## Zahušťování sídliště Novodvorská

Za spolek Jiráskova čtvrť, z.s.  
Ing. Jiří Fiala  
bývalý projektant Pražského projektového ústavu

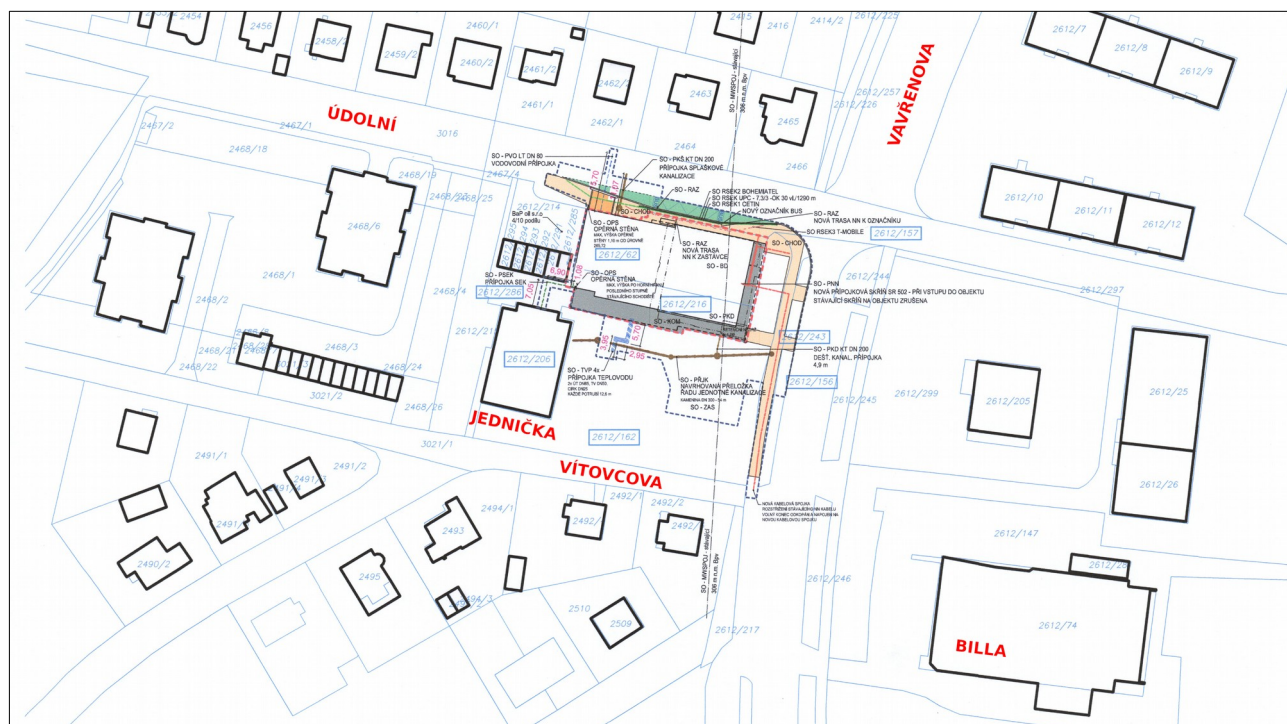
Zahušťování znehodnotilo i původní záměr autorů Novodvorské. Tři věžové domy, postavené na ploše biokoridoru, (investorem nazývané prostorová výseč), zastínily "jedničku" a její podnož z objektů občanské vybavenosti. Z přívětivého vstupu do sídliště vytvořily stísněný a fádní poloprostor.

Navíc výrazné posunutí dvou z nich k Údolní ulici významně poškodilo obyvatele sousedních rodinných domů především zastíněním, nárůstem automobilového provozu a nedostatkem parkovacích míst. Bylo výrazem arogance moci a pohrdání obyvateli, neboť vlastnictví domu bylo na hranici třídního nepřátelství. Proti výstavbě, která je

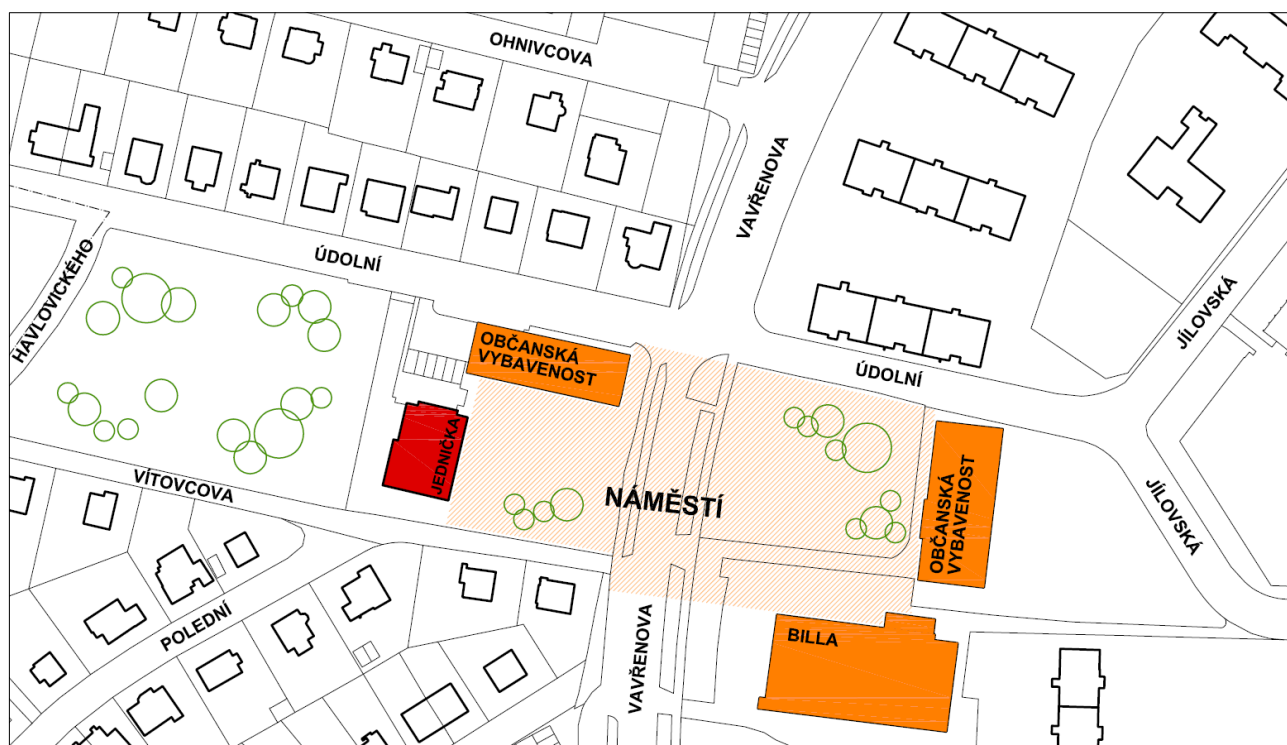
Už v roce 2017 prokázalo měření Autorizované akustické laboratoře ATEM, že hygienické limity hluku jsou překročeny v 90% doby měření. Situaci popisuje takto:

*"Je třeba též připomenout, že automobily budou z daných garáží vyjíždět či do nich zajíždět, včetně toho, že budou čekat, až budou moci vyjet na komunikaci Údolní nebo naopak zajet do vjezdu, přičemž se budou rozjíždět, což bude působit další nárůst hluku oproti stávajícímu pohybu vozidel po ulici, to vše se navíc bude dít v blízkosti bytů sousedních bytových domů."*

Její závěr k nárůstu pohybu dalších automobilů, vyvolaném novým cílem automobilové dopravy, vyzněl jasně: **Záměr je umístován do prostředí, které je již nadlimitně zatíženo hlukem. Podle nálezu soudů nelze umísťovat další hlukovou zátěž do již nadlimitně zatížených území.**
